中深度処分対象廃棄物の放射能濃度決定方法に係る日本原子力学会標準の技術評価に関する検討チーム
第3回会合における日本原子力学会への説明依頼事項に対する回答（規制庁追加コメントに対する補足回答）

2021年3月8日
(一社)日本原子力学会 標準委員会

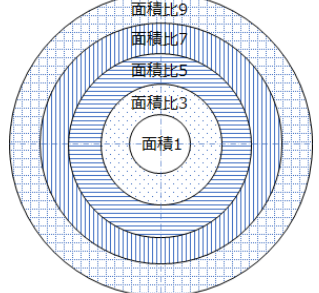
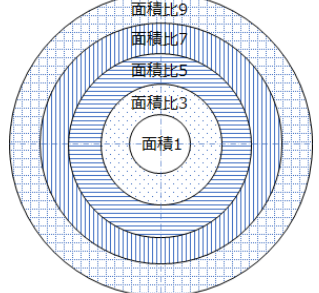
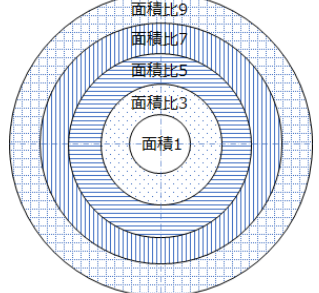
質問	質問の背景（問題意識）	説明が足りない点・説明して欲しい具体的内容	回答の可否	補足回答内容
		<p>②最大放射能濃度評価（及び埋設総放射能評価）の観点から、許容される放射化放射能の変動幅、或いは変動幅の設定の方法。</p> <p>③熱中性子フルエンス率と高速中性フルエンス率或いは熱外中性子フルエンス率との比が2倍以内とした根拠）2倍が保守側に濃度を高く評価することを説明する際には、評価対象となりうるすべての生成核種の親元素の放射化断面積に関して、熱中性子のほうが熱外・高速中性子よりも大きいことを示してください。</p> <p>④上記②及び③を踏まえて、一定とみなすことのできる中性子スペクトルの範囲。</p> <p>⑤「表 J.6—BWR チャンネルボックスの評価条件（45GWd/t）」の熱群（FT）中性子スペクトルインデックス値は軸方向位置 1～24 において 0.64 で一定とする根拠。</p> <p>⑥「表 J.6—BWR チャンネルボックスの評価条件（45GWd/t）」と「図 G.6—BWR チャンネルボックスでの高速中性子フルエンス率の熱中性子フルエンス率に対する比の例」を示しているが、その相互関係について。 1) 「表 J.6—BWR チャンネルボックスの評価条件（45GWd/t）」の熱中性子フルエンス率と似たものが「図 G.5—BWR チャンネルボックスでの熱中性子フルエンス率軸方向分布の例」（28GWd/tのもの）に示されています。しかし、燃焼度が1.6倍異なることを考慮して表 J.6 の熱中性子フルエンス率の値を1.6で除しても 10^{13} を下</p>	<p>質問②：現時点では定量的な変動幅を提示できない。</p> <p>質問③：想定している申請核種の起源元素に対する感度評価結果を提示。</p> <p>質問④：現時点では定量的な範囲を提示することができない。</p> <p>質問⑤：回答可能</p> <p>質問⑥：回答可能</p>	<p>②最大放射能濃度評価の観点からは、換算係数法を用いて計算を実施した事例はありませんが、中性子条件の設定手順としては、附属書 J 表 J.1 に示すように、<u>評価対象廃棄物自身の全領域に一つの保守的（放射能濃度評価結果が大きくなるような）代表値を設定します。</u> 総放射能評価の観点からは、区画別放射能の確認を受ける評価単位の設定によって許容される変動幅が異なってきます。具体的には区画ごとに放射性物質の種類ごとの埋設放射能が不確かさ（元素条件、中性子条件、照射条件、計算）を加味しても放射能を超えないことの定量的な評価は、埋設施設設計や埋設運用方法を踏まえたうえで実施する必要があります。このため、現時点では許容できる変動幅を提示することはできません。 なお、総放射能評価においては附属書 M.3.2 に示すように廃棄体個々の放射能濃度のばらつきは、平均放射能濃度を中心とした対称的な分布を示すことから、全埋設廃棄体の総放射能としては、放射能濃度のばらつきは最終的に相殺されるため、埋設放射能の確認においては評価結果である個々の廃棄物の放射能濃度及び平均放射能濃度の妥当性が確認されれば、得られた評価はそのまま適用できると考えています。BWR チャンネルボックスの平均放射能濃度の評価に炉心平均の中性子条件を適用することの妥当性については、別紙 2 のとおり炉心配置位置の違いによる放射化放射能の変動幅が十分小さいことを確認した上で適用しています。</p> <p>③前回の説明では、炉心配置位置の違いによるスペクトルの違い（フルエンス率の比）までにとどまっていたため、不十分な説明となっていました。<u>現在想定している申請核種の起源元素に対し、炉心配置位置の違いによるスペクトルの変動範囲に応じた放射化放射能の変動幅の評価結果は炉心平均の中性子条件で評価した結果に対して -9%～+36% となります。</u>詳細結果を別紙 2 に示します。なお、申請核種が具体的に決まった時点で追加評価が必要となった場合は、同様な感度解析を実施し影響評価を実施したうえで、あらためて説明させていただきます。</p> <p>④最大放射能濃度の評価では、<u>評価対象廃棄物自身の全領域に一つの保守的（放射能濃度評価結果が大きくなるような）代表値を設定します。</u> 総放射能評価では、別紙 2 に示した手順で平均的な中性子条件の適用性を確認しますが、回答②にありますとおり、<u>埋設施設設計や埋設運用方法を踏まえたうえで評価する必要があります。</u>現時点では一定とみなすことのできる中性子スペクトルの範囲を提示することはできません。</p> <p>⑤「表 J.6—BWR チャンネルボックスの評価条件（45GWd/t）」の熱群（FT）中性子スペクトルインデックス値は軸方向位置 1～24 において 0.64 で一定とする根拠。 熱群（FT）中性子スペクトルインデックスは熱中性子フルエンス率に対する比率ではなく、熱群スペクトル形状の温度補正に関するファクタであり、炉内において温度は一定としているため、軸方向位置において一定となっています。</p> <p>⑥「表 J.6—BWR チャンネルボックスの評価条件（45GWd/t）」と「図 G.6—BWR チャンネルボックスでの高速中性子フルエンス率の熱中性子フルエンス率に対する比の例」を示しているが、その相互関係について。 表 J.6 は換算係数法を用いる場合の計算例であり、管理指標として集合体平均燃焼度であるため、燃焼度変化に応じたノードごとに計算した中性子フルエンス率・中性子スペクトルを設定しています。一方、図 G.5 および図 G.6 は特定の評価方法に限定しないときの計算例であり、代表燃料断面における中性子フルエンス率・中性子スペクトルを補正して設定しています。 1) 上記のとおり異なる計算例であるため、表 J.6 と図 G.5 は整合していません。 2) ノードごとの計算結果と代表燃料断面における計算結果の違いにより、表 J.6 と図 G.6 では軸方向出力およびボイド率で補正しているが天然ウランとなる 23、24 ノードで違いが生じています。</p>

質問	質問の背景（問題意識）	説明が足りない点・説明して欲しい具体的内容	回答の可否	補足回答内容																																																																											
		<p>回るものではありませんが、図 G.5 の軸方向位置 24 では最外周及び炉心中央部平均でも 10^{13} を下回っています。その理由について。</p> <p>2) 図 G.6 の縦軸（高速中性子フルエンス率/熱中性子フルエンス率）の値は、表 J.6 の熱中性子フルエンス率に中性子スペクトルインデックスの「高速群 (FF)/熱群 (FT)」比を乗じたものと相関があるように見えません（図 G.6 は右肩上がり、表 J.6 だと軸方向位置 23、24 で下がる）。表 J.6 と図 G.6 の関係について。</p>																																																																													
<p>(2) 附属書 J において軸方向の中性子スペクトルの違いが反映されていますが、径方向の違いがどのように反映されているかが示されていません。燃焼度が同じで、中性子スペクトルが異なる場合、放射化放射能濃度が同一とみなせる中性子スペクトルの範囲を説明してください。</p>	<p>「附属書 J (参考) 換算係数を用いる場合の計算例」の J.2.2.2.1a) では、中性子スペクトルを軸方向に考慮するとされています。一方、運転サイクルに応じて燃料集合体の配置が径方向に移動し、かつ、燃料集合体のローテーションにはばらつきがあり一定とならないことから、燃焼度が同じでも径方向における中性子スペクトルの変化を考慮しないと、換算係数法が成立しないと考えられることから、質問したものです。</p>	<p>上記とまとめました。</p>																																																																													
<p>2. 「D.1.3 濃度比法」の濃度比が一定となる条件について、中性子フルエンス率が同一であっても、中性子スペクトルが異なると放射化断面積が変化すると想定されます。中性子スペクトルが同一とみなせる範囲をどのように設定するのか説明してください。</p>	<p>濃度比を一定とする場合、中性子フルエンス率と中性子スペクトルが同一とみなせる範囲にあることが前提です。このため、「中性子スペクトルが同一とみなせる範囲」について質問したものです。</p>	<p>「同等とみなせる範囲については、中性子スペクトルの変化が大きくなる代表的な例として、附属書 B の図 B.4 「放射化計算結果への主な計算条件の影響評価結果（放射化断面積の影響）」の脚注 b) に示す、影響の程度が“小：2～3 倍程度以内の差異を生む”を参考とします。」とありますが、最終的な放射能濃度に対する影響がどの程度であるかを評価例等により示して下さい。</p>	<p>回答可能</p>	<p>ご指摘を踏まえて第3回会合での回答を以下のように加筆修正しました。</p> <p>本標準では、附属書 B の図 B.4 「放射化計算結果への主な計算条件の影響評価結果（放射化断面積の影響）」の脚注 b) に示すように、放射能濃度の評価結果への影響が2～3 倍程度以内の場合は、放射能濃度への影響が小さく、濃度比を一定とする場合の中性子スペクトルを同等とみなせるとしています。</p> <p>中性子スペクトルの変化が大きくなる代表的な例としては、附属書 B の図 B.4 「放射化計算結果への主な計算条件の影響評価結果（放射化断面積の影響）」において、評価上、保守側に ARO バンクの放射化断面積を設定して評価した例が挙げられます。上記の事例における中性子フルエンス率を同一とした場合の中性子スペクトルの変化による放射化断面積の放射能濃度への影響を下表に示します。D バンクに対する ARO バンクの放射能濃度は、Co-60 で 2.1～2.2 倍、Ni-63 で 3.2 倍を示しています。</p>

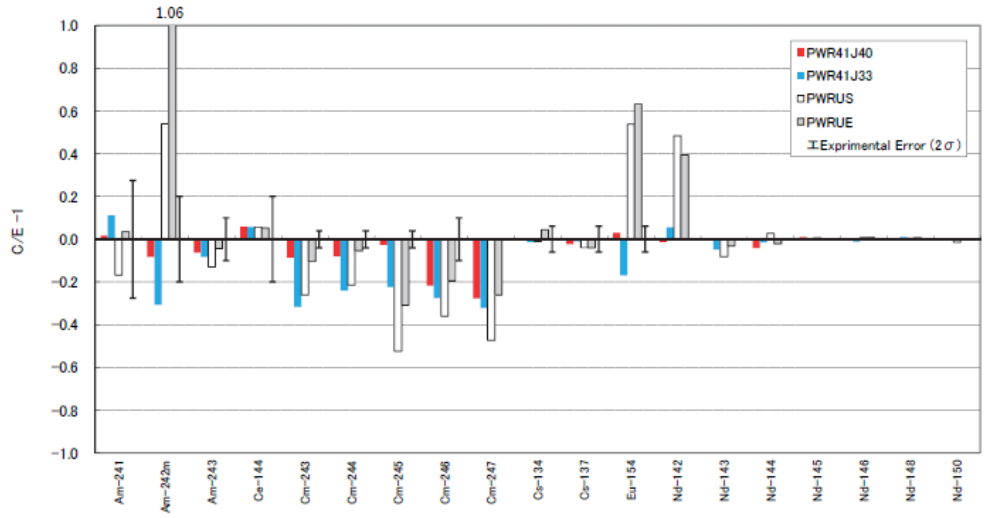
<p>(2) 最新の計算コード及び放射化断面積ライブラリについて確認すると規定していますが、妥当性の確認方法を説明してください。</p>	<p>利用する計算コード及び放射化断面積ライブラリが最新のものであることの確認方法と放射化断面積ライブラリが変更されたときの妥当性評価方法について具体的説明を求めたものです。</p>	<p>利用する計算コード及び放射化断面積ライブラリが最新のものであることの確認方法と放射化断面積ライブラリが変更されたときの妥当性評価方法について、例を示して説明してください。</p>	<p>ライブラリが変更されたときの妥当性評価例を回答</p>	<p>利用する計算コード及び放射化断面積ライブラリが最新のものであることの確認方法と放射化断面積ライブラリが変更されたときの妥当性評価方法の具体例について、更問 1.(2)への回答に示します。</p> <p>利用する計算コード及び核データ（放射化断面積ライブラリ）が最新であることの確認は、以下のウェブサイトを参照して確認します。最新版が発行された際には、初期不具合等の報告が収束するのを確認してから使用します。</p>

質問	質問の背景（問題意識）	説明が足りない点・説明して欲しい具体的内容	回答の可否	補足回答内容
				<p>計算コード：高度情報科学技術研究機構（RIST） 放射化断面積ライブラリ（核データ） ：日本原子力研究開発機構 核データ研究グループ 米国ブルックヘブン国立研究所 国際核データセンター（NNDC）</p> <p>放射化断面積ライブラリの変更された場合の妥当性評価については、発行元の文献にて妥当性評価を参照して確認します。</p> <p>例えば、ORIGEN2用のJENDL-4.0の放射化断面積が発行された際の文献[1]を参照し、PWR使用済み燃料の照射後解析の結果（下図）から、計算値（C）と実験値（E）について、JENDL-4.0による計算結果は、ほぼ10%以内で実験値を再現しており、JENDL-3.3に比べてJENDL-4.0の予測精度が改善されていると評価されています。</p> <p>[1]奥村啓介他「JENDL-4.0に基づくORIGEN2用断面積ライブラリセット」JAEA-Data/Code2012-032</p> <p>図3.4-7 高浜3号炉使用済み燃料組成の計算値(C)と実験値(E)との比較(その1)</p>

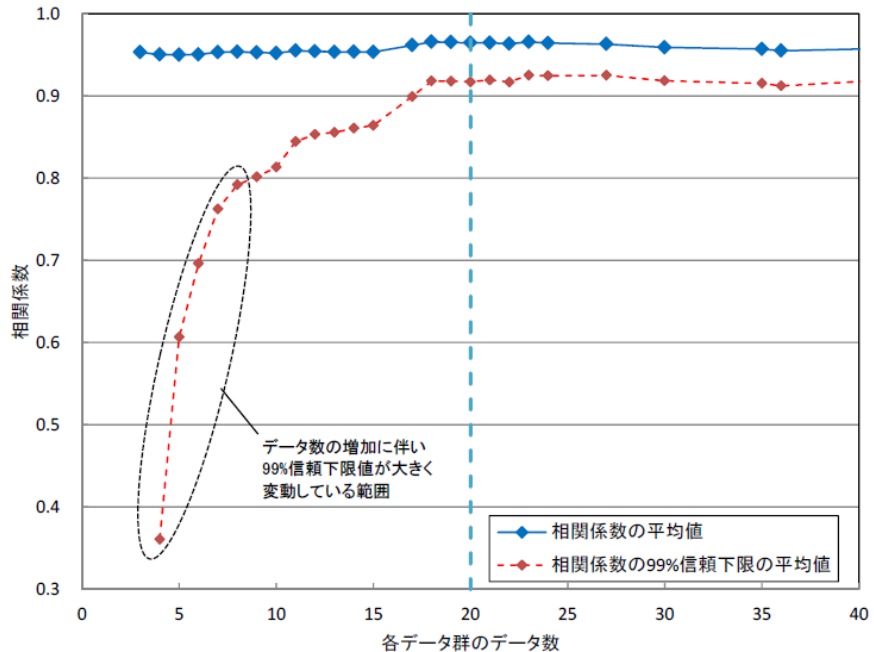
7. 「H.2.2 元素濃度データの収集方法」 (1) 「a) データ収集方法」に、「元素濃度データは、検出困難元素の特性などを考慮した種類を、可能な限り広範な産地から、収集する。」とありますが、どのよ	検出困難元素の濃度分布を評価するに当たり、実機構成材の元素分析データ以外の、鉱物、岩石などからの試料の標準偏差を適用する場合に、その標準偏差が実機構成材のものと同様であることは、分布の妥当性を示すために重	質問に対して、検出困難元素の特性として「化学的性質」と「放射化金属等の原鉱物及び製錬工程における熱及び化学的影響」を踏まえる旨回答いただいておりますが、具体的例示は「放射化金属等の原鉱物及び製錬工程における化学的影響」のみに留まっています。このうち、「化学的性質」「放射化金属等の	回答可能	<p>ご指摘の点が明確になるように第3回会合での回答を以下のように加筆修正しました。</p> <p>まず、どのような特性を考慮に入れるかに関しては、元素濃度データの収集対象とする「鉱物、岩石などからの試料の元素濃度データ」は、検出困難元素の特性として、「化学的性質」、「放射化金属等の原鉱物及び精錬工程における熱及び化学的影響¹⁾」を踏まえて、天然の鉱物、岩石、精錬後の金属から広く収集することを基本としています。</p> <p>注1 化学的影響の一例として、精錬工程での脱硫、脱りんは、反応式 $(S+3(CaO) = (CaS)+0)$、</p>

質問	質問の背景（問題意識）	説明が足りない点・説明して欲しい具体的内容	回答の可否	補足回答内容														
<p>うな特性を考慮に入れることを想定しているか説明してください。</p>	<p>要です。鉱物、岩石などからの試料については、「元素濃度データは、検出困難元素の特性などを考慮した種類を、可能な限り広範な産地から、収集する。」とありますが、「検出困難元素の特性などを考慮した種類」の判断基準が示されておらず、妥当性を判断出来ないための質問です。</p>	<p>原鉱物及び製錬工程における熱的影響」として踏まえるべき内容を具体的に示してください。</p>		<p>及び $(2P+3(CaO)+5O=3(CaO\cdot P_2O_5))$ で示されるようにスラグ-メタル間の化学反応でS及びPが除去されることが挙げられる。 (出典：鉄の高純度化精錬，まてりあ，Vol.33，No.1（1994）)</p> <p>次に、上記の「化学的性質」の考慮すべき内容としては、起源元素の属する周期上の同じ族としての性質、や製造時に受ける化学反応（酸化・還元、スラグ化）に対する性質があげられます。ただし、検出困難元素の濃度分布評価は、『「同一の元素」又は「化学的性質が類似した元素」』への適用を想定していますが、今回の適用事例及び将来的な適用計画においては、「同一元素」のみでの適用を考えております。</p> <p>さらに、「放射化金属等の原鉱物及び精錬工程における熱影響」の考慮すべき内容は、放射化金属等の母材となるまでの製造工程で受ける表7(1)-1のような温度履歴の影響（図H.18及び図H.19などから作成）があります。</p> <p style="text-align: center;">表7(1)-1 材料製造工程中に受ける温度履歴</p> <table border="1" data-bbox="1783 772 2846 1020"> <thead> <tr> <th></th> <th>SUSの場合</th> <th>ZrTN804Dの場合</th> </tr> </thead> <tbody> <tr> <td>原材料・銑鉄工程</td> <td>熔融還元：約1,500～約2,000℃</td> <td>—</td> </tr> <tr> <td>溶解・精錬工程</td> <td>溶銑：約1,200～約1,650℃</td> <td>一次塩化：約1,000～1,300℃ 真空蒸留分解：約900～950℃ 真空溶解：1,727℃以上</td> </tr> <tr> <td>加工工程</td> <td>熱間圧延：約1,100～1,250℃</td> <td>鍛造：約850～950℃ 熱間押出：約650～880℃</td> </tr> </tbody> </table> <p>また、「炉内構造物として使用されている材料」の分析できた元素濃度分布が示す標準偏差と「鉱物、岩石などからの試料」の元素濃度データが示す標準偏差について、炉内構造物として使用されている材料（SUS）で分析可能であったMo及びNbに関して、下図7(1)-1（Moの例）のように比較しており、標準偏差では、「鉱物、岩石などからの試料」の方が小さく、検出下限値以下の元素濃度分布に適用する設定する標準偏差としては、分布をより狭く評価することとなるため、過小評価になる分布とはならないと考えられます。</p> <table border="1" data-bbox="1783 1289 2846 1323"> <tr> <td style="text-align: center;">モリブデン Mo</td> <td style="text-align: center;">ニオブ Nb</td> </tr> </table>		SUSの場合	ZrTN804Dの場合	原材料・銑鉄工程	熔融還元：約1,500～約2,000℃	—	溶解・精錬工程	溶銑：約1,200～約1,650℃	一次塩化：約1,000～1,300℃ 真空蒸留分解：約900～950℃ 真空溶解：1,727℃以上	加工工程	熱間圧延：約1,100～1,250℃	鍛造：約850～950℃ 熱間押出：約650～880℃	モリブデン Mo	ニオブ Nb

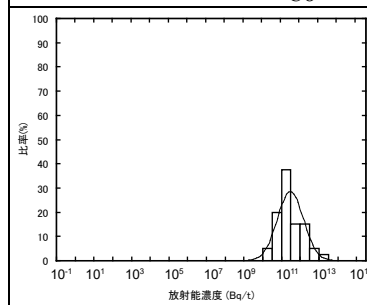
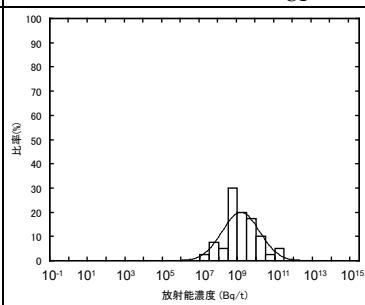
計算方法の妥当性確認	放射能評価における保守性／不確かさ	評価方法		評価対象物の同一位置における計算結果と採取サンプルの分析結果の比較（保守性は入っていない）	区間推定法による放射能濃度の評価結果の不確かさの評価（実際の適用事例で、保守性が入っている）	計算コードの検証		ORIGEN、MCNP などの計算コードの開発段階でのベンチマーク試験結果などによる確認	同左	適用手法		点推定法	区間推定法	入力データ	元素条件	評価対象物の品質管理材で、かつこの元素分析で分析結果が得られた元素から生成する核種のみでの比較を行う	評価対象物と同一材質の全起源元素の分析データの分布（検出下限値がある場合は、これを考慮して設定するため、バイアスが加わる）からのランダムサンプリング	中性子条件	評価対象物の評価位置（ローテーションがあれば、その移動条件の詳細を含める）における中性子フルエンス率、中性子スペクトル及びこれらから設定した放射化断面積	①評価対象物を分割した区間（軸方向、径方向）ごとに評価した中性子フルエンス率、中性子スペクトル（放射化断面積）を評価 ②放射化物の評価位置をランダムサンプリング（移動があれば、パターン化して設定）し、①でマッピングされた分布から中性子条件を選択して設定	照射条件	評価対象物が実際に受けた照射時間（ローテーションがあればその移動条件、照射停止時間も含める）	評価対象物の照射時間の実績分布及び代表的な照射パターンを適用した照射条件からのランダムサンプリング	評価結果の妥当性又は保守性などの評価		チャンネルボックスの Co-60 の例： 分析値： 3.3×10^{12} Bq/t 計算値： 3.4×10^{12} Bq/t	濃度比法適用した場合： 元素データの ND 値によるバイアスに加え、評価した平均放射能濃度としては、99%信頼上限値まで約 1.7 倍のばらつきを有する。
		計算方法の妥当性確認	放射能評価における保守性／不確かさ																															
評価方法		評価対象物の同一位置における計算結果と採取サンプルの分析結果の比較（保守性は入っていない）	区間推定法による放射能濃度の評価結果の不確かさの評価（実際の適用事例で、保守性が入っている）																															
計算コードの検証		ORIGEN、MCNP などの計算コードの開発段階でのベンチマーク試験結果などによる確認	同左																															
適用手法		点推定法	区間推定法																															
入力データ	元素条件	評価対象物の品質管理材で、かつこの元素分析で分析結果が得られた元素から生成する核種のみでの比較を行う	評価対象物と同一材質の全起源元素の分析データの分布（検出下限値がある場合は、これを考慮して設定するため、バイアスが加わる）からのランダムサンプリング																															
	中性子条件	評価対象物の評価位置（ローテーションがあれば、その移動条件の詳細を含める）における中性子フルエンス率、中性子スペクトル及びこれらから設定した放射化断面積	①評価対象物を分割した区間（軸方向、径方向）ごとに評価した中性子フルエンス率、中性子スペクトル（放射化断面積）を評価 ②放射化物の評価位置をランダムサンプリング（移動があれば、パターン化して設定）し、①でマッピングされた分布から中性子条件を選択して設定																															
	照射条件	評価対象物が実際に受けた照射時間（ローテーションがあればその移動条件、照射停止時間も含める）	評価対象物の照射時間の実績分布及び代表的な照射パターンを適用した照射条件からのランダムサンプリング																															
評価結果の妥当性又は保守性などの評価		チャンネルボックスの Co-60 の例： 分析値： 3.3×10^{12} Bq/t 計算値： 3.4×10^{12} Bq/t	濃度比法適用した場合： 元素データの ND 値によるバイアスに加え、評価した平均放射能濃度としては、99%信頼上限値まで約 1.7 倍のばらつきを有する。																															
		<p>②図 I.8 では分析データが 1 点しか示されていませんが、サンプリングの不確かさや分析の不確かさを踏まえても計算によって求めた核種比が実測によって求めた核種比と同等あるいは保守的であることを説明してください。</p>	<p>回答可能</p>	<p>ご指摘の点への回答を以下に示します。</p> <p>(1) サンプリングの不確かさ チャンネルボックスからのサンプリングにおいては、任意の位置から採取できる専用のサンプリング装置を設計、製作し、CB のシリアル番号（炉内位置、使用履歴）を確認した上で、所定の面と高さから円盤状のサンプル（Φ4.5cm）を採取しており、採取位置のズレは mm 単位です。また、放射化計算で放射能濃度を評価した領域はサンプリング位置の中心 1.0cm×1.0cm で実施しています。下図にサンプリング位置と MCNP にて解析した熱中性子束分布の計算例を示します。 図に示すようにサンプリング位置における熱中性子束分布は平坦であり、サンプルの大きさ（Φ4.5cm）と計算の評価領域（1.0cm×1.0cm）の違いによる影響は無視できます。</p>

質問	質問の背景（問題意識）	説明が足りない点・説明して欲しい具体的内容	回答の可否	補足回答内容
				 <p>（数値は1粒子あたりに規格化された値） 図 MNCPにて解析した熱中性子束分布の計算例：9×9燃料事業者から提供されたデータ</p> <p>（2）分析の不確かさ 核種分析においては、試料調整時の秤量、定容（希釈）、核種計測において不確かさが含まれます。チャンネルボックスのCo-60分析において、拡張相対不確かさ（相対不確かさ×包含係数2）は15%以下の実績があります。</p> <p>したがって、表13(2)-1に示しました計算値／分析値の誤差3%には、約±15%程度の不確かさが含まれますので、計算値／分析値は-10%～+21%程度の範囲内での3%誤差と言えます。</p>
<p>（3）「a）濃度比の算出」で「評価対象廃棄物全体の放射能濃度は、様々な放射化条件下にあり、数桁にわたる広範囲の放射能濃度で分布するものもあり、一般に、難測定核種及びKey核種の放射能濃度は、対数正規分布で評価される。また、難測定核種及びKey核種の濃度比も基本的に相関関係をもつ二変量対数正規分布に従うため、」との記載されている。「評価対象廃棄物全体」とは、どのような範囲に限定されているかを説明してください。また、「一般に、難測定核種及びKey核種の放射能濃度は、対数正規分布で評価される。」は、根拠となるデータに基づいて説明してください（付図では、核種比で示されているだけです。）。さらに、「難測定核種及びKey核種の濃度比も基本的に相関関係を</p>	<p>二変量対数正規分布の必要条件として、「標準では濃度比が対数正規分布に従っている」ことが記載されています。しかし、「濃度比が対数正規分布に従っている」ことを前提とした場合でも、難測定核種と測定核種の放射能濃度には相関性があります。したがって、二変量対数正規分布の必要条件を示して欲しい、ということが本質問の意図です。</p>	<p>（評価対象廃棄物全体） ー （用語のさすものは理解しましたので、追加の質問はありません。） （難測定核種及びKey核種の放射能濃度は、対数正規分布で評価される） （難測定核種とKey核種の濃度が二変量対数正規分布に従う） 回答で示されている文献は、難測定核種と測定核種という2つのパラメータが二変量対数分布に従っているという前提条件で、難測定核種の放射能を評価しているものです。 2つのパラメータが二変量対数分布に従っていると判断できる条件（必要条件）が示されている文献等を提示してください。</p>	<p>回答可能</p>	<p>ご指摘の点が明確になるように第3回会合での回答を以下のように加筆修正しました。</p> <p>（評価対象廃棄物全体） 附属書IのI.2.4.3濃度比の決定方法に示しています「評価対象廃棄物全体」は、放射能濃度を求める対象とする放射化金属の一つ又は一部ではなく、放射化金属の全体を意味しています。 （例 チャンネルボックスであれば、1体だけでなく全チャンネルボックス、シュラウドであれば、切断片だけでなくシュラウド全体）</p> <p>（難測定核種及びKey核種の放射能濃度は、対数正規分布で評価される） 標準の例では、濃度比法における個々の核種の放射能濃度分布は示しておりませんが、同じ区間推定法の放射能濃度分布評価法の例（附属書Kの図K.6：下図参照）において放射能濃度の分布を示しており、対数正規分布であることが観察されています。 （回答12及び次の回答での引用文献も参照ください。）</p>

図13(3)-1 相関性及び対数正規性を示す図の例

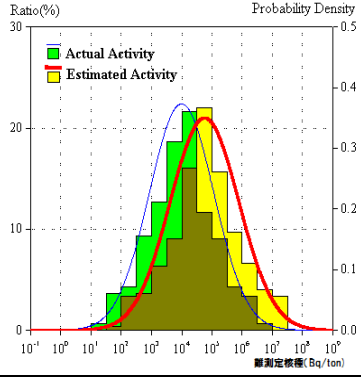
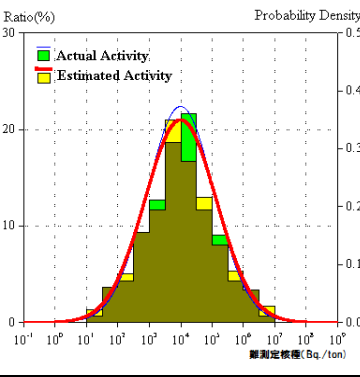
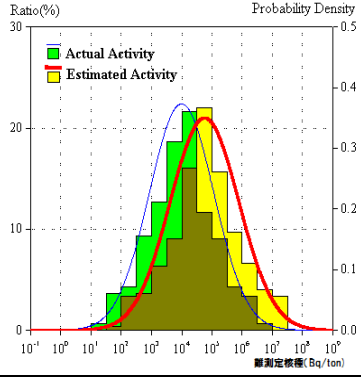
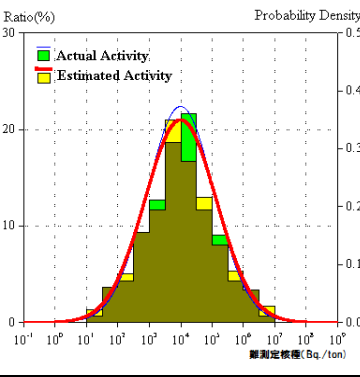
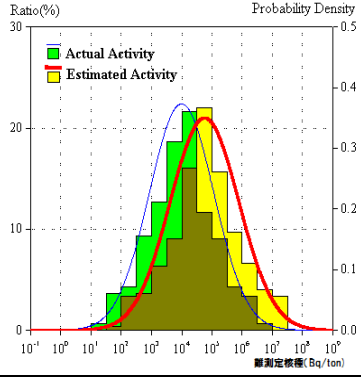
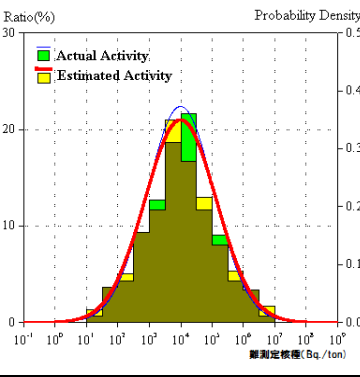
質問	質問の背景（問題意識）	説明が足りない点・説明して欲しい具体的内容	回答の可否	補足回答内容
<p>もつ二変数対数正規分布に従う」とは、難測定核種と Key 核種の濃度が二変数対数正規分布に従う、という意味でしょうか？ そうである場合、根拠となるデータ（二変数対数正規分布と判断する方法も含めて）に基づいて説明してください（付図では、核種比で示されているだけです。二変数対数正規分布に従うことと、濃度比が対数正規分布に従うことが同値であることを示してください。）。</p>				<div style="display: flex; justify-content: space-around;"> <div style="text-align: center;"> <p>⁶⁰Co</p>  <p>算術平均値 1.1×10¹² (Bq/t) 対数平均値 11.5 (対数) 標準偏差 0.7 (対数)</p> </div> <div style="text-align: center;"> <p>³⁶Cl</p>  <p>算術平均値 1.2×10¹⁰ (Bq/t) 対数平均値 9.2 (対数) 標準偏差 1.0 (対数)</p> </div> </div> <p>(難測定核種と Key 核種の濃度が二変数対数正規分布に従う)</p> <p>「二変数対数正規分布」¹⁾は、難測定核種と Key 核種の双方の核種の放射能濃度分布がそれぞれ正規性を示し、かつ双方の核種間の相関関係を利用した分布モデルであり、次式で示されますように、2つの正規分布を示す変数の間で相関関係がある場合の分布で扱うモデルです。</p> $f(x,y) = \frac{1}{2\pi\sigma_1\sigma_2\sqrt{1-\rho^2}} \exp\left(-\frac{1}{2(1-\rho^2)}\left(\frac{(x-\mu_1)^2}{\sigma_1^2} - \frac{2\rho(x-\mu_1)(y-\mu_2)}{\sigma_1\sigma_2} + \frac{(y-\mu_2)^2}{\sigma_2^2}\right)\right)$ <p>ここで、μ_1、μ_2 は変数 x、y の平均値、σ は変数 x、y の分散、ρ は変数 x、y の相関係数である。</p> <p>一般的に放射能濃度の分布は数桁に及ぶため、対数正規分布を示す²⁾ことから、評価対象核種と Key 核種間との相関性を評価することによって、この「二変数対数正規分布」の考え方が適用できます。このため、その適用性の判断は、各核種の濃度分布の正規性と核種間の相関性で評価します。 なお、参考までに、標準に示しました計算結果を整理した結果の一例を図 13(3)-1 に示します。</p> <p>注1 二変数正規分布及びその解析手法を利用して、評価している例としては、下記があります。</p> <ul style="list-style-type: none"> - 海底地殻変動観測の統計的な精度評価手法, 海洋情報部研究報告 第53号 平成28年3月1日 - L20002, 放射性廃棄物処分におけるベントナイト層の透水係数の合理的な品質管理手法の提案 - 地球統計学手法の適用性に関する検討 -, 電力中央研究所, 2021/03 - 稲田, CTA 大口径望遠鏡初号機の光学性能最適化に向けた分割鏡測定とその配置の検討, 東京大学大学院理学系研究科物理学専攻, 平成29年1月 - 八巻, 巻き込み2変数正規分布に従う位相スペクトルをもつ2信号間の位相限定相関関数の統計的性質, 計測自動制御学会 東北支部 第294回 研究集会, 2015 - 森地, 情報提供システム評価のための交通行動分析手法に関する研究, 交通工学 Vol130, No3, 1995 <p>注2 濃度等の分布が対数正規性を示していると報告された文書（一例）</p> <ul style="list-style-type: none"> [1] 福島第一原子力発電所事故 事務局長報告書（引用 UNITED NATIONS, FAO/IAEA Food Database, UNSCEAR 2013 Report, Attachment C-8 of Annex A: Levels and Effects of Radiation Exposure Due to the Nuclear Accident After the 2011 Great East Japan Earthquake and Tsunami, Scientific Committee on the Effects of Atomic Radiation (UNSCEAR), UN, New York (2014).) [2] JAEA-Technology 2015-009 JPDR 保管廃棄物に対する放射能濃度評価方法の検討 (2) [3] 日本保健物理学会専門研究会報告書シリーズ Vol.7 No.2, 放射線安全の新しいパラダイム検討専門研究会報告書（引用 United Nations Scientific Committee on the Effects of Atomic Radiation. Sources and effects of ionizing radiation., UNSCEAR 1993 Report (1993)） [4] 平成30年度補正予算「廃炉・汚染水対策事業費助金（固体廃棄物の処理処分に関する研究開発）」2019年度成果 技術研究組合 国際廃炉研究開発機構（IRID）

質問	質問の背景（問題意識）	説明が足りない点・説明して欲しい具体的内容	回答の可否	補足回答内容
				<div style="display: flex; justify-content: space-around;"> <div style="width: 45%;"> <p>³⁶Cl</p> </div> <div style="width: 45%;"> <p>⁹⁴Nb</p> </div> </div> <div style="display: flex; justify-content: space-around; margin-top: 10px;"> <div style="width: 45%;"> <p>濃度分布による評価</p> </div> <div style="width: 45%;"> <p>濃度分布による評価</p> </div> </div> <div style="display: flex; justify-content: space-around; margin-top: 10px;"> <div style="width: 45%;"> <p>放射能濃度の正規確率による評価</p> </div> <div style="width: 45%;"> <p>放射能濃度の正規確率による評価</p> </div> </div> <div style="display: flex; justify-content: space-around; margin-top: 10px;"> <div style="width: 45%;"> <p>濃度比の正規確率による評価 (他の3核種の例が図I.10には示されている)</p> </div> <div style="width: 45%;"> <p>濃度比の正規確率による評価 (他の3核種の例が図I.10には示されている)</p> </div> </div>
<p>(4) 「a」濃度比の算出で「難測定核種及びKey核種の濃度比も基本的に相関関係をもつ二変量対数正規分布に従うため、複数回の放射化計算結果を使用して濃度比を算出する場合には、幾何</p>	<p>二変量対数正規分布に従っているとして幾何平均値の濃度比を用いると、濃度比を算出するために用いたサンプルの測定核種の中央値の濃度付近よりも低い濃度では、難測定核種を真値よりも</p>	<p>幾何平均値による濃度比の適用条件を明確にして欲しい（例えば、濃度比算出に用いたサンプル値全体の放射エネルギー（あるいは放射能濃度）に限る。）。</p> <p>面談時の補足：幾何平均濃度比を適用した埋設施設での廃棄体の管理に関する条件の問い</p>	<p>回答可能</p>	<p>ご指摘の点が明確になるように第3回会合での回答を以下のように加筆修正しました。なお、第3回会合中のご質問への回答も以下に含めました。</p> <p>(幾何平均による保守性) 濃度比に幾何平均を使用する考え方は、過剰な保守性を排除するために、適用するものです。ここで、Key核種の濃度分布から難測定核種との相関関係を踏まえ、難測定核種の放射能濃度分布</p>

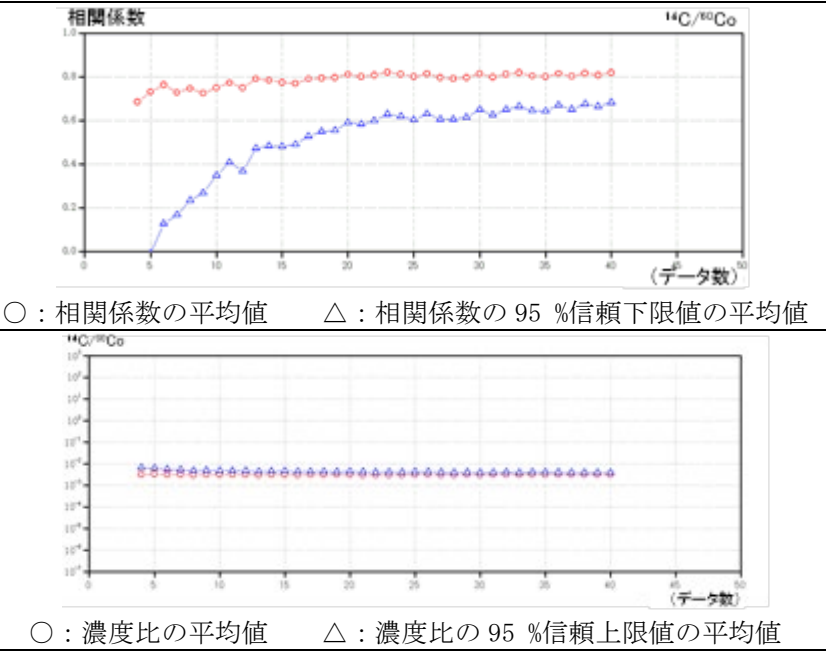
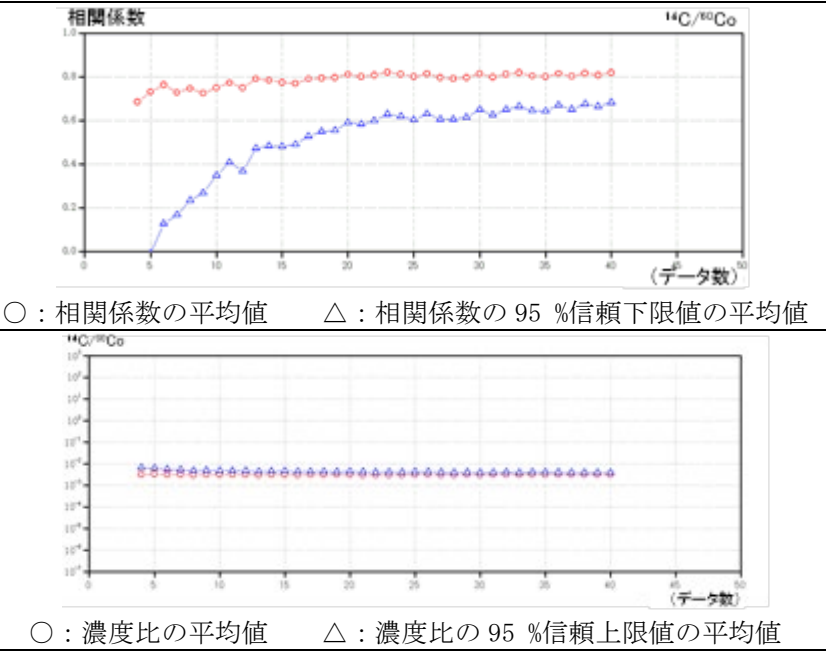
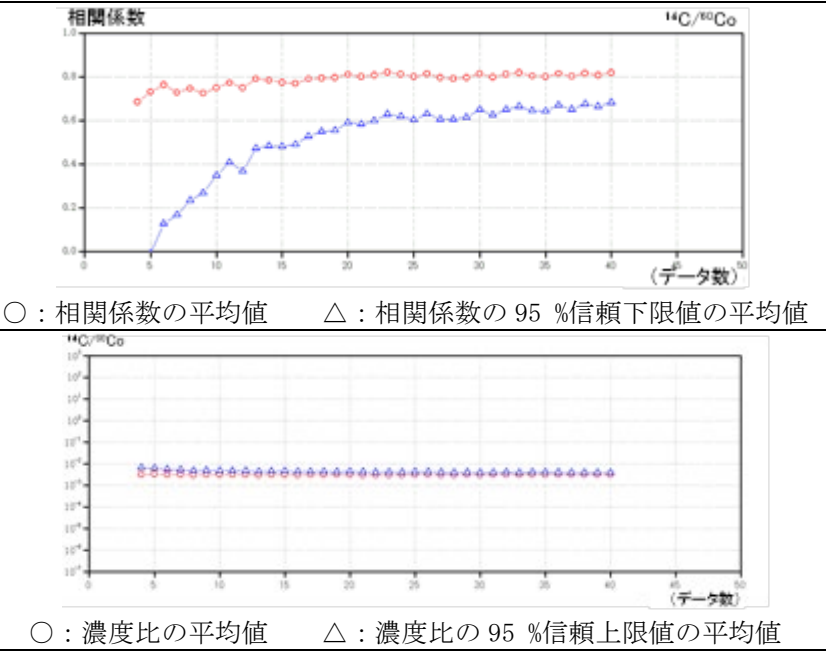
質問	質問の背景（問題意識）	説明が足りない点・説明して欲しい具体的内容	回答の可否	補足回答内容												
<p>平均の適用が適切である。」とあります。濃度比が対数正規分布に従っているとした場合、濃度比として幾何平均を用いると難測定核種の放射能濃度が必ず保守的になることを示してください。また、難測定核種とKey核種が二変量対数正規分布であるとして濃度比を幾何平均で求めた場合、二変量対数正規分布と判断した濃度範囲の廃棄物全体が同一の処分場あるいは処分場の同じ区画に埋設されることを担保する方法、または当該廃棄物全体が一つの廃棄体に入っていることが担保される方法を説明してください。</p>	<p>低めに評価することになってしまふことを懸念して質問したものです。</p>			<p>を推定評価するには、主に線形な関係を基本とした図13(4)-1に示す下記の2種類の算出式による評価方法があります。</p> <ol style="list-style-type: none"> ① 算術平均濃度比による難測定核種の評価 ② 幾何平均濃度比による難測定核種の評価  <p>図13(4)-1 難測定核種の放射能濃度の評価に適用する算出式による差異のイメージ</p> <p>注 Key核種は分析が容易な核種であるが、難測定核種は分析が難しく検出限界の影響を受けて濃度分布範囲が若干狭まることを踏まえ、傾きを1より小さくした。</p> <p>上図に示した2種類の評価方法について、その特徴を表13(4)-1に整理しました。まず、「算術平均」は、濃度分布のばらつきを加味できるため、スクリーニングレベルと組み合わせることで、「最大放射能濃度」の評価に適します。</p> <p>一方、「幾何平均」は、濃度分布を適切に評価できるため、「放射能量の総量」を算出するための放射能濃度の評価に適します。</p> <p>表13(4)-1 算術平均濃度比と幾何平均濃度比による評価の比較</p>

算出方法	算術平均濃度比による評価	幾何平均濃度比による評価	基本的な適用範囲	算術平均は、「正規分布」に従う変数に対して望ましい平均値である。	幾何平均は、「対数正規分布」に従う変数に対して望ましい平均値である。	濃度比を適用して評価した分布の結果	ばらつきの影響が加味され、分布の形状はあまり変えないものの、濃度の大きい方向にスライドさせる形での評価分布となる。	分布の中心は変わらず、濃度の大小の方向に若干拡張させる形での評価分布となるが、ばらつきに大きく影響されない。	適した評価対象	分布のばらつきを加味するため、これに保守性を加えることにより、『最大放射能濃度』	分布の中心を正しく評価し、かつ、分布の線形の傾きが1未満の場合、保守性も加わり、
算出方法	算術平均濃度比による評価	幾何平均濃度比による評価														
基本的な適用範囲	算術平均は、「正規分布」に従う変数に対して望ましい平均値である。	幾何平均は、「対数正規分布」に従う変数に対して望ましい平均値である。														
濃度比を適用して評価した分布の結果	ばらつきの影響が加味され、分布の形状はあまり変えないものの、濃度の大きい方向にスライドさせる形での評価分布となる。	分布の中心は変わらず、濃度の大小の方向に若干拡張させる形での評価分布となるが、ばらつきに大きく影響されない。														
適した評価対象	分布のばらつきを加味するため、これに保守性を加えることにより、『最大放射能濃度』	分布の中心を正しく評価し、かつ、分布の線形の傾きが1未満の場合、保守性も加わり、
